**COMUNE DI CASTROFILIPPO
(LIBERO CONSORZIO COMUNALE DI AGRIGENTO)**

Prot. 4255 del 19-05-2023

Oggetto: Realizzazione del parco eolico denominato “Canicatti” - con potenza pari a 42 MW - che la società RWE RENEWABLES ITALIA S.R.L. intende realizzare nei Comuni di Canicatti, Castrolibero, Naro, Agrigento e Favara (AG). **Parere sfavorevole.**

RELAZIONE TECNICA, PAESAGGISTICA E AMBIENTALE

Fig. 02 - Estratto della mappa della visibilità da Castrolfilippo proposta dal Proponente

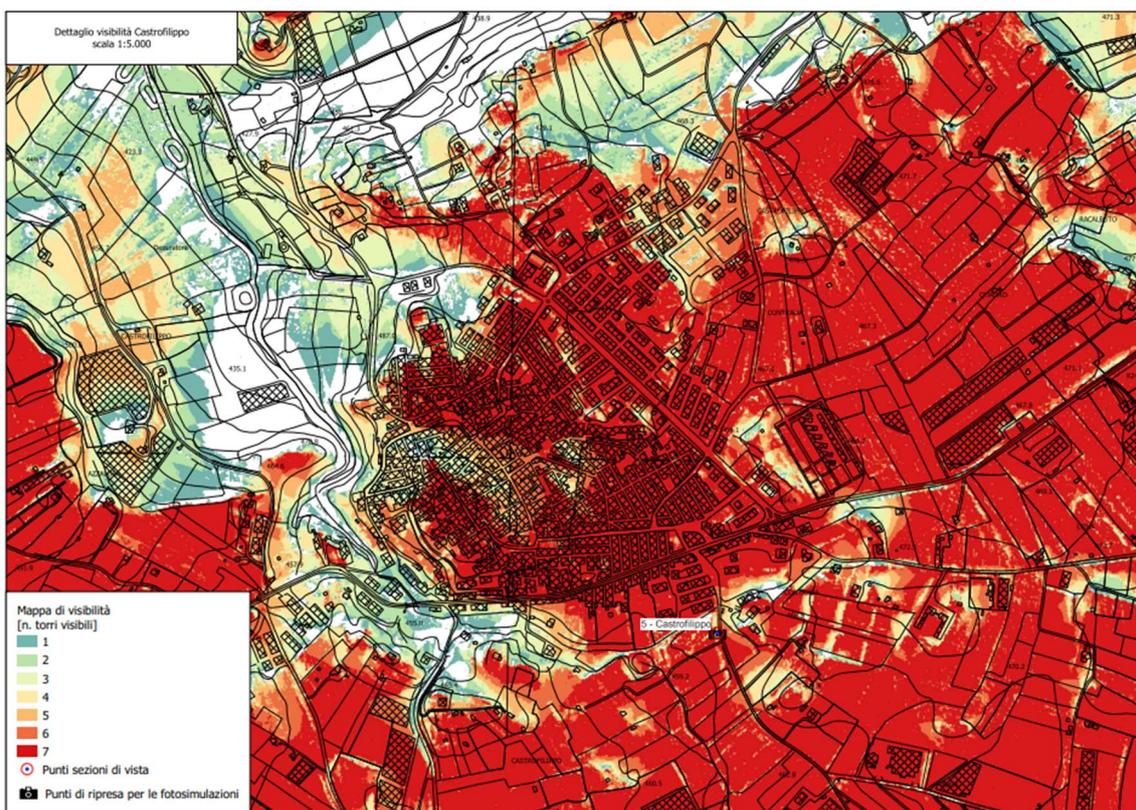
La realizzazione del parco eolico oggetto di studio ha forti ripercussioni sul paesaggio visibile dal comune di Castrolfilippo (AG). Il progetto è ubicato a quote leggermente superiori rispetto a quelle del centro abitato e, non essendo presenti barriere morfologiche tra le abitazioni e il parco, **tutte** le macchine sono pertanto visibili dal centro abitato.

Fig. 04 - Distanza tra la Masseria Donato e l'aerogeneratore denominato PECAN 2

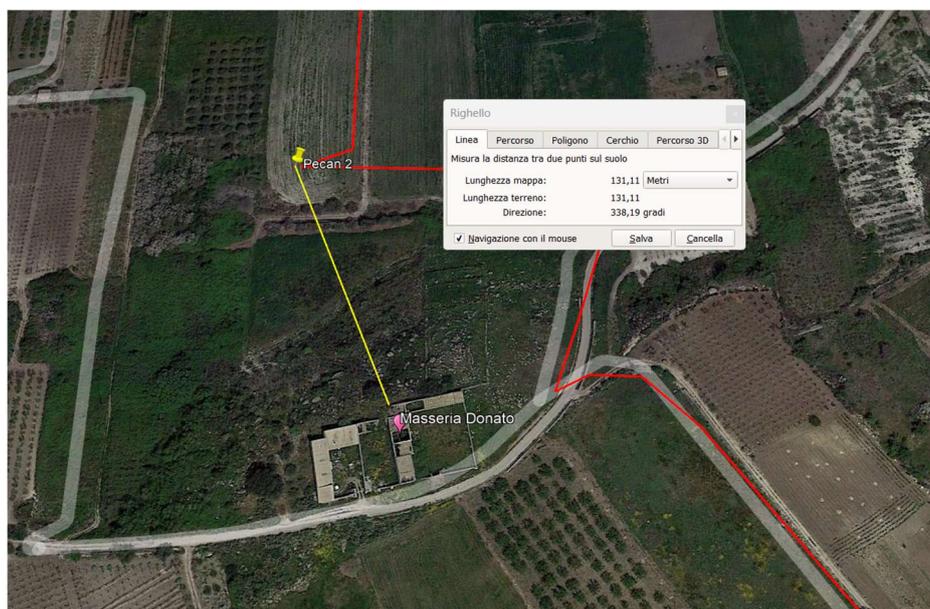
Sempre relativamente all'impatto paesaggistico, di particolare interesse Storico – Paesaggistico risulta essere la famosa e antica **Masseria Donato**, distante **solo 130 m** dalla posizione dell'aerogeneratore **PECAN 2**.

La Masseria Donato riveste un importante ruolo identitario e antropologico per la comunità di Castrolfilippo, in quanto secondo quanto si tramanda attraverso la tradizione locale lo scrittore Leonardo Sciascia soleva recarsi lì per scrivere le sue opere.

Fig. 11 – Posizione del Parco Archeologico Vito Soldano rispetto all'aerogeneratore PECAN 7

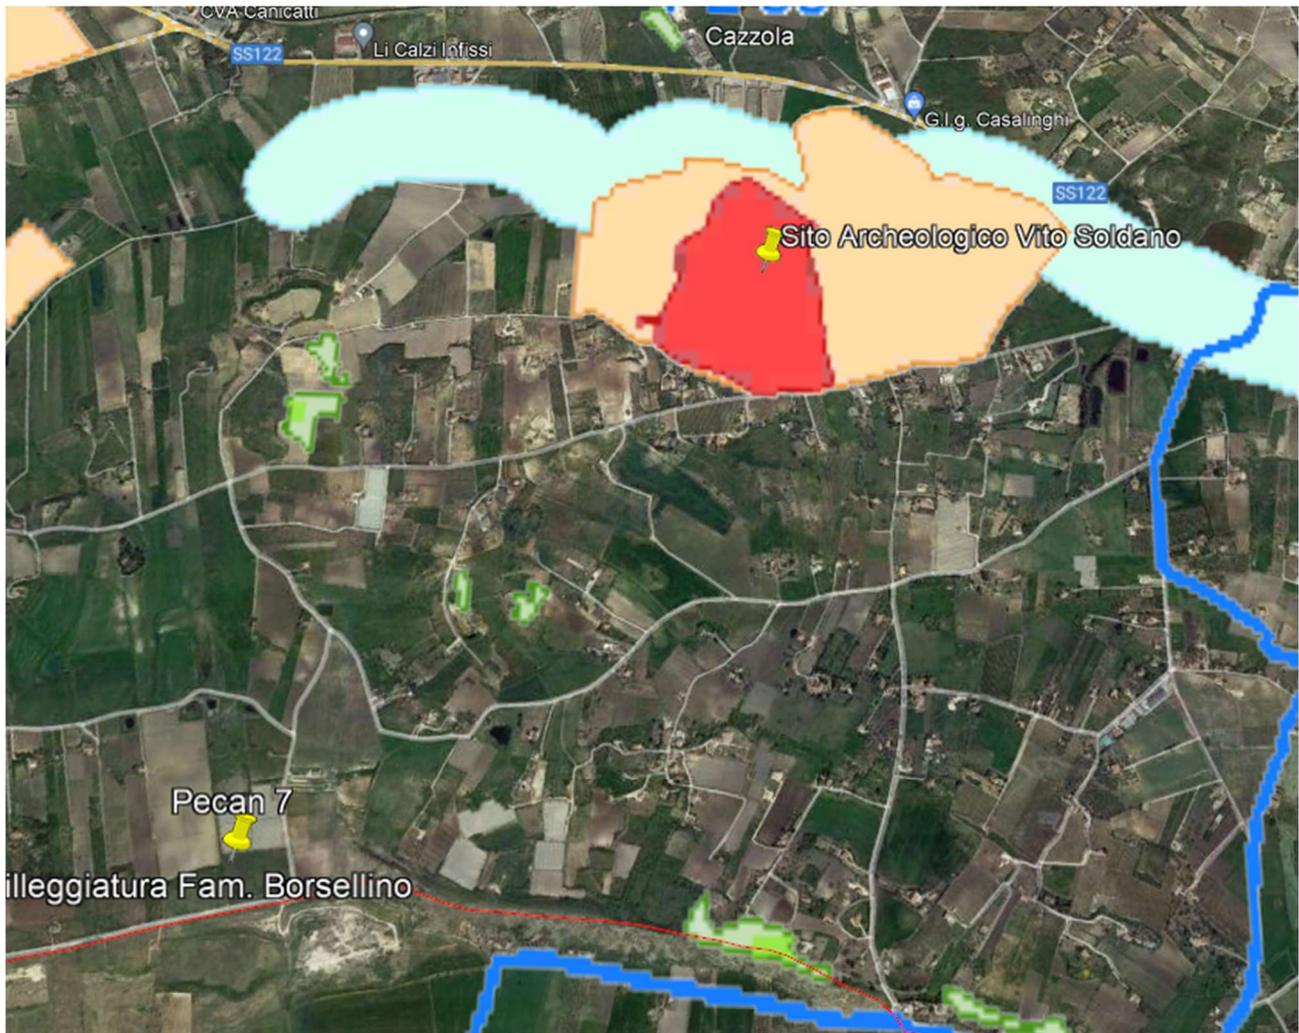
In questo sito, di indubbia bellezza e valore archeologico, il proponente non ha eseguito opportuni fotoinserti per valutare realmente l'interferenza che potrebbe crearsi tra la realizzazione del parco e il sito archeologico. Orbene, il problema che qui vuol sollevarsi non riguarda meramente la distanza tra gli aerogeneratori e il parco archeologico perché 1600 metri possono rappresentare una distanza che in alcuni casi è sufficiente a tutelare il sito. L'aspetto che qui lascia perplessi è l'aver escluso da parte della società proponente qualsiasi studio o approfondimento per un sito che, si badi bene, non nasconde semplicemente sotto metri di terra una realtà storica ancora da indagare: il sito è stato oggetto di scavi, gli scavi hanno riportato alla luce una statio romana e numerosi reperti che oggi sono conservati all'interno del piccolo museo adiacente dove un percorso turistico conduce il frequentatore a conoscere una realtà topografica di rilevanza storica notevolissima: le statio romane ai bordi della Catina-Agrigentum (ovvero uno dei principali percorsi storici del periodo romano in Sicilia). Sicuramente l'area che sarà oggetto di altre indagini in futuro potrà riservare nuove sorprese che arricchiranno il piccolo museo archeologico Vito Soldano.

Come detto, 1600 metri di distanza, se solo vi fossero state delle barriere naturali visive sarebbero stati sufficienti, ma in questo caso si ritiene che la vicinanza della PECAN 7 appare davvero eccessiva.

Fig. 15 - Keyplan scala dettaglio con evidenza fotoinserimenti

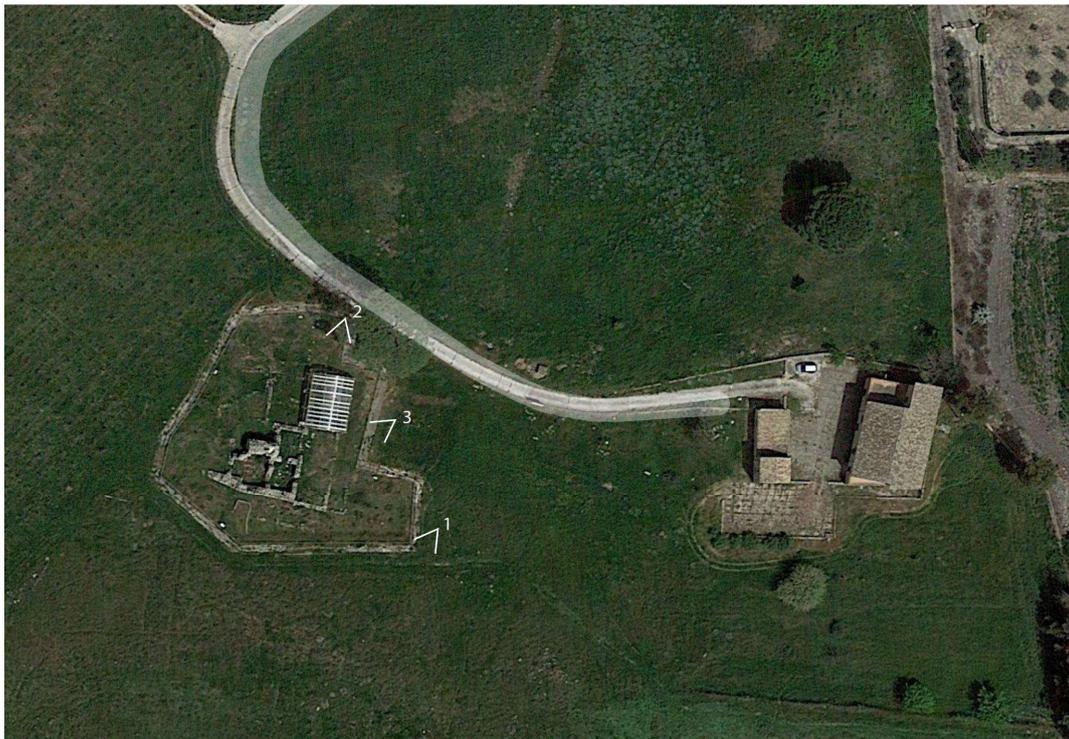
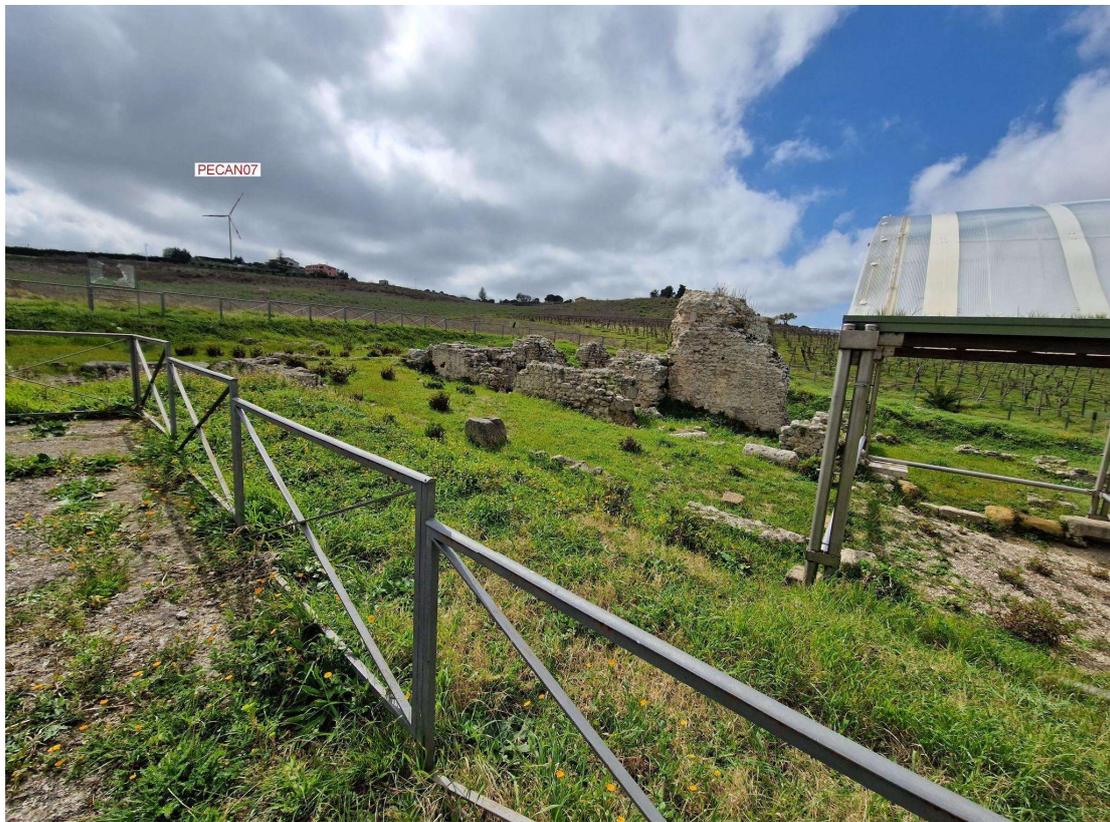
Dall'analisi dei fotoinserimenti delle immagini sopra elaborate è chiaro che la valutazione dello Studio di Impatto Ambientale andava estesa anche ai siti archeologici Vito Soldano e Contrada Monaco, che non sono stati presi minimamente in considerazione come siti sensibili. Data l'importanza dei ritrovamenti sarebbe stato quantomeno **opportuno richiedere parere all'Ente Parco Archeologico Valle dei Templi Agrigento, gestore del sito**, soprattutto considerato che nel 2025 Agrigento sarà capitale della cultura e sicuramente saranno organizzati percorsi turistici per conoscere il patrimonio della Valle dei Templi di cui questi due siti fanno parte.
